LAUDO TÉCNICO  
**REBOCADOR – RIO DO AREIA I**  
Prefeitura Municipal de Cruz Machado - PR

11 DE DEZEMBRO DE 2023

O presente documento tem como objetivo apresentar a Prefeitura de Cruz Machado-PR, o laudo técnico contendo uma série de recomendações de serviços a serem realizados na embarcação **RIO DO AREIA I** e um orçamento estimativo inicial dos custos da realização de tais serviços.

Figura 2 - Teto da praça de máquinas.

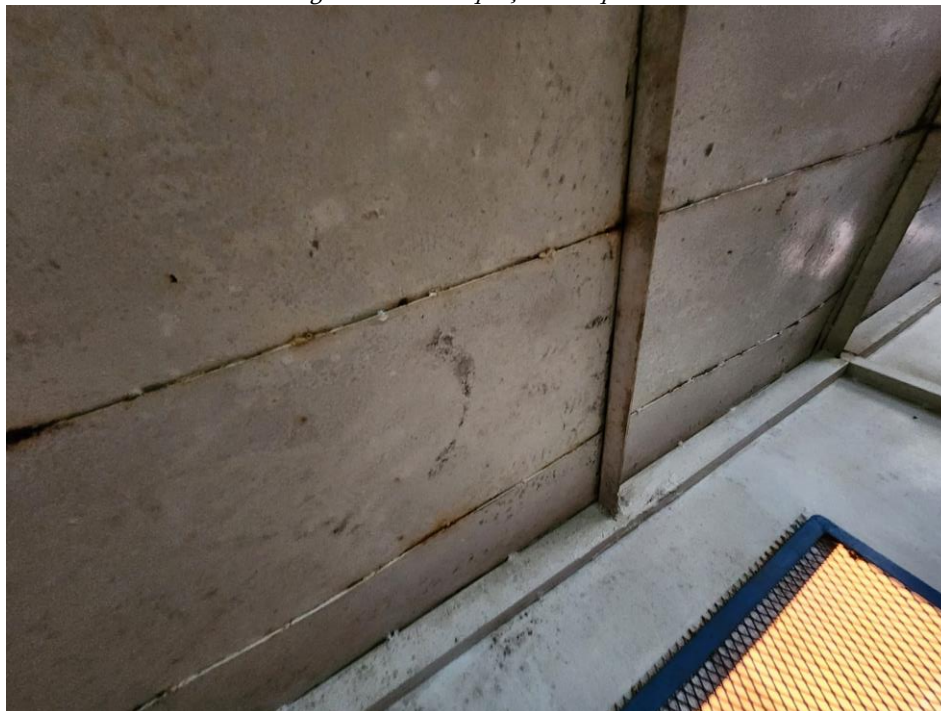
- 2) Prover calados a vante, a ré e a meia nau. Os calados devem ser soldados e pintados de branco, a altura recomendada é de 10 cm.
  - A. Deve-se corrigir a escala antiga. A medida correta de altura de calados, leva em consideração como base o fundo da embarcação.
  - B. A escala deve conter os seguintes números 20, 40, 60, 80.
  - C. Deve-se providenciar 06 conjuntos de números.
- 3) Soldar teto da casaria para evitar a entrada de água para dentro da praça de máquinas.

*Figura 4 - Estrutura da popa a ser modificada.*

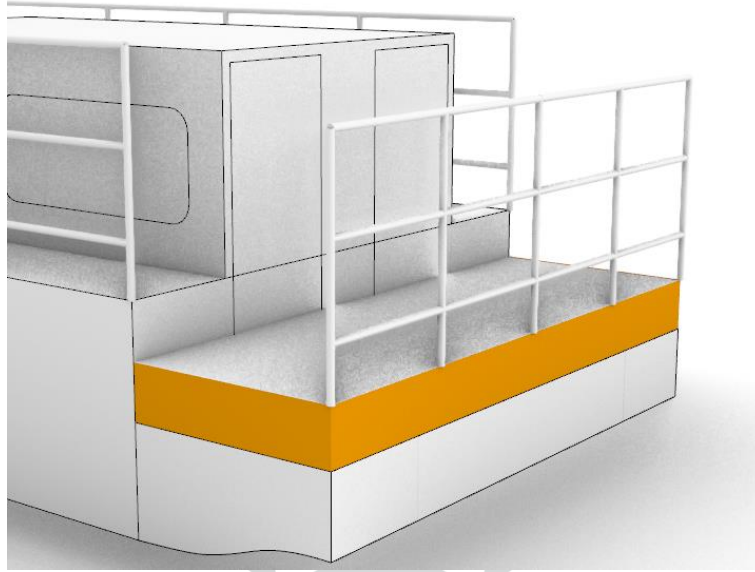
5) A popa da embarcação deverá ser estendida, a fim garantir o espaço necessário para o conjunto hidráulico do leme, conforme sugestão na Figura 4 em laranja. A área da chapa adicionada é de 1,20m<sup>2</sup>. Chapa 5/16" (A-36).

*Figura 9 - Trinco da porta.*

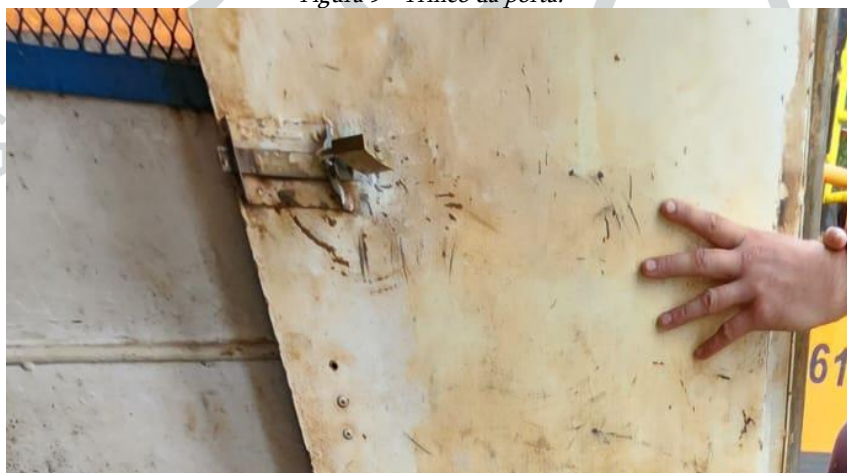
10) Prover trava nas portas da praça de máquinas

A. O trinco da porta deve ser de bronze e deve permitir abertura por ambos os lados

Figura 12 - Tanque de expansão.

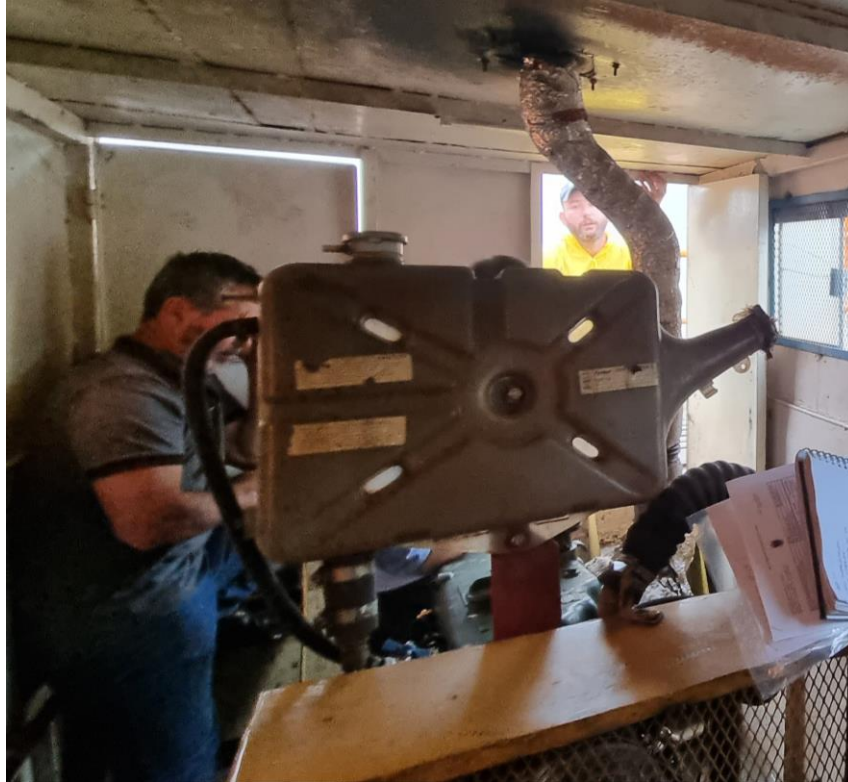
- 13) O tanque de expansão deve ser refeito. Recomenda-se que o tanque contenha pelo menos 20 L.
- A. O tanque pode ser feito de Aço (A-36), e deve ter um tubo em sua faze superior (inox 304), com rosca e uma tampa rosqueada (PVC). A altura do tanque deve ser mantida.

Figura 14 - Soleira de porta.

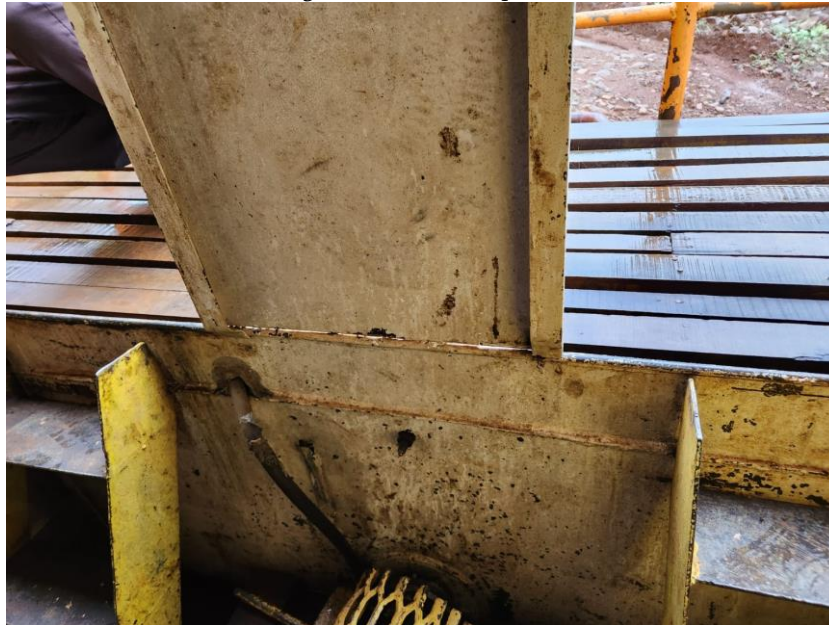
18) Prover soleira na entrada da praça de máquinas. A altura mínima da soleira deve ser de 150mm.

Figura 15 - Abastecimento óleo diesel

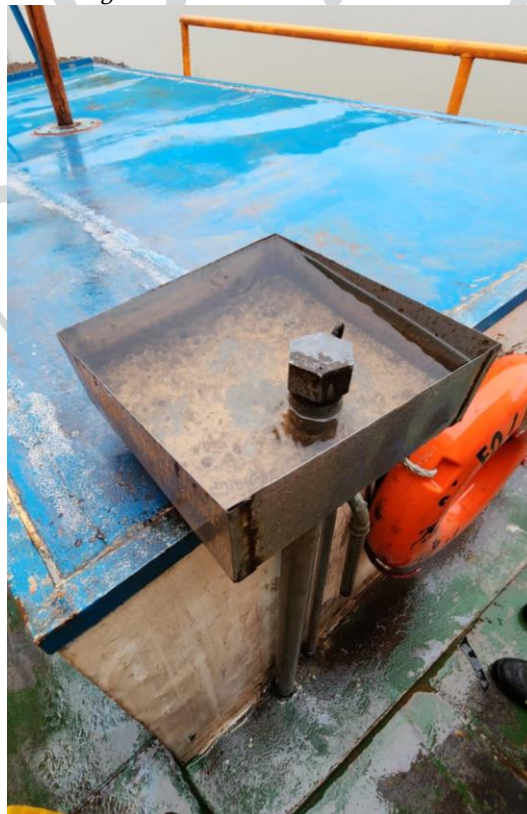
- 19) Prover tampa para abertura do ladrão com válvula na caixa de contenção da rede de abastecimento. Válvula pode ser de latão e deve ser rosqueada em uma ponteira, o sistema pode ser de 1/2" pol.

*Figura 16 – Tubo passante no convés deve ser soldados para garantir estanqueidade.*

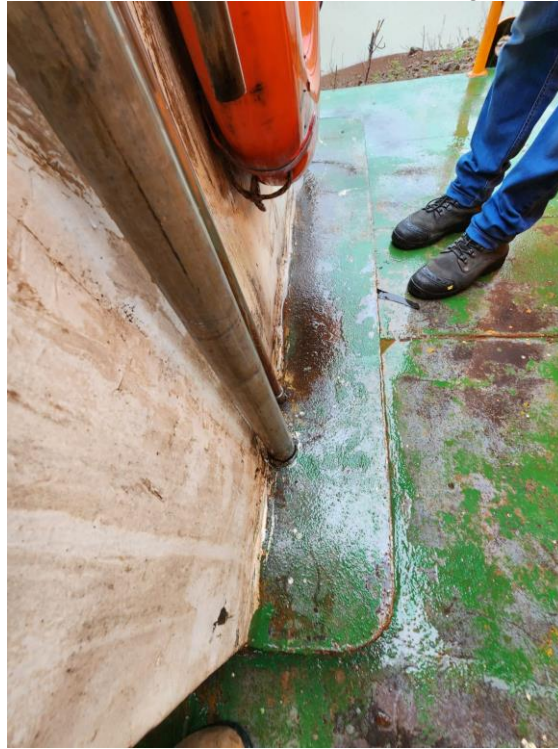
20) Vedar a passagem do convés da rede de abastecimento.

Figura 17 – Janela do comando

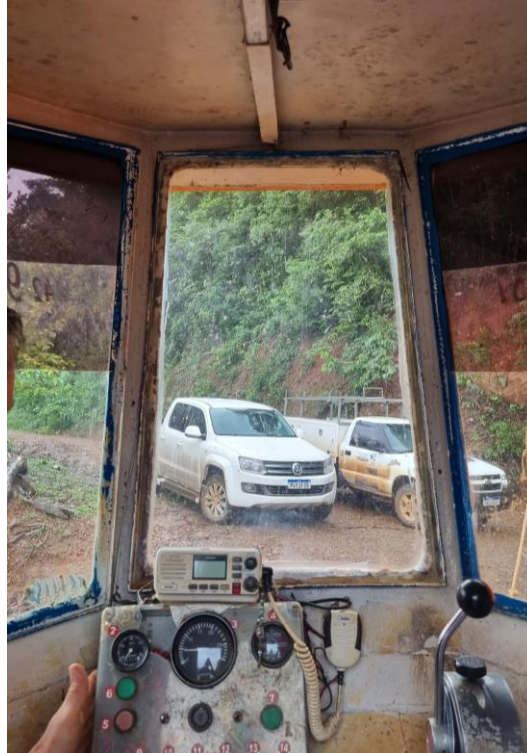
21) No comando Deve haver algum meio de ventilação natural. Propõe-se fazer uma janela de vidro no comando da embarcação. Acima da janela de vidro, fabricar uma vigia com possibilidade de abertura.

Figura 18 - Exemplificação do sistema proposto.

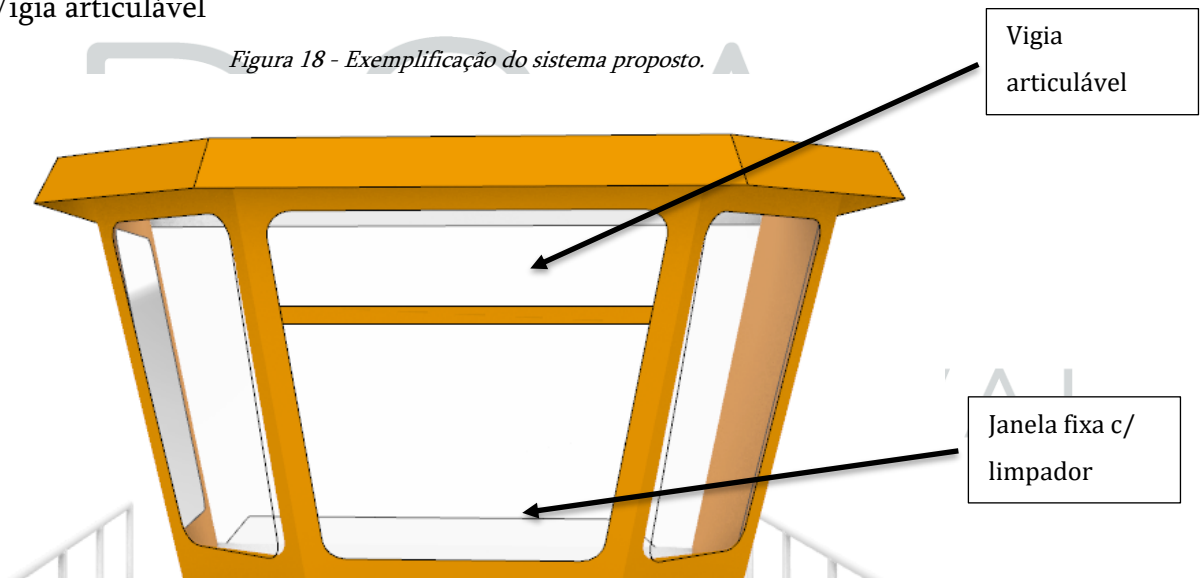
- A. Janela de vidro fixa, dimensões propostas 900x540mm
- B. Vigia articulável

Figura 24 - Quadros.

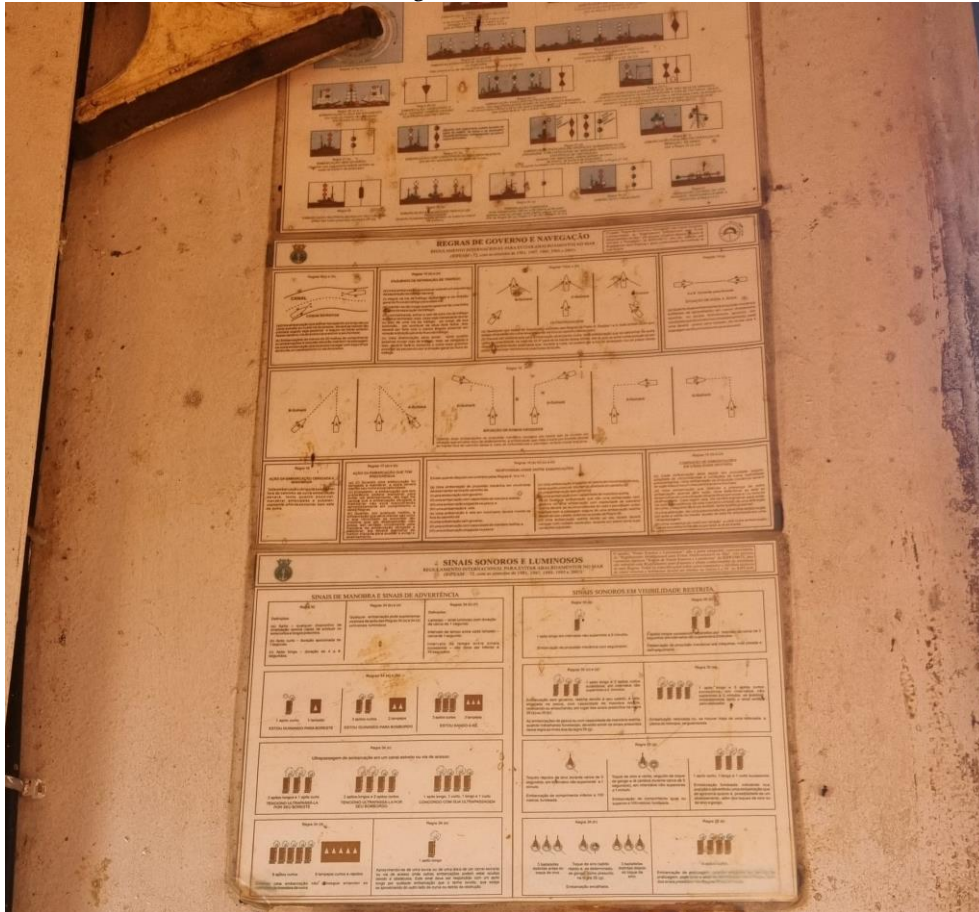
33) Prover a embarcação tabela e quadros, sendo as regras de governo e navegação e balizamento.

*Figura 31 – Estado atual praça de máquinas.*

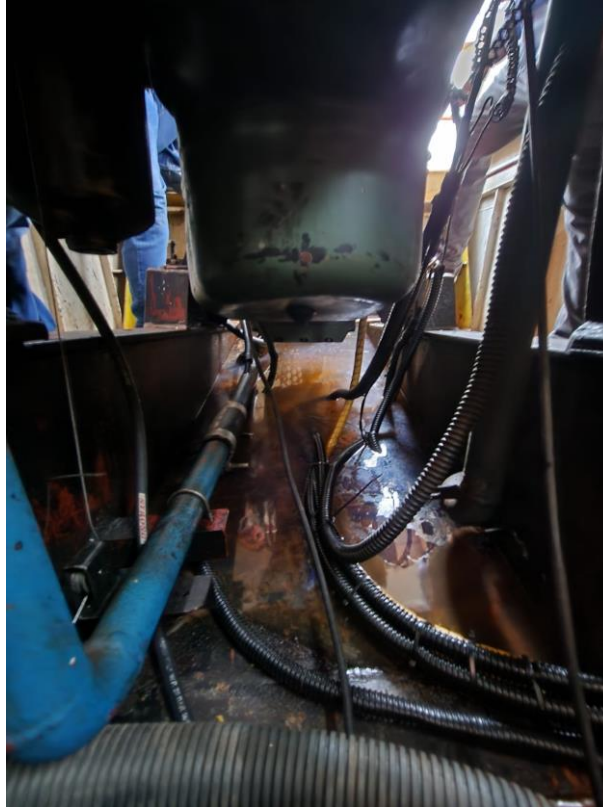
40) Realizar limpeza dos compartimentos internos, com escovas rotativas. É aconselhável que os perfis tenham sua limpeza com lixa. Na limpeza geral deve-se tirar equipamento sobressalente e realizar esgoto da praça de máquinas e do pique tanque de ré.
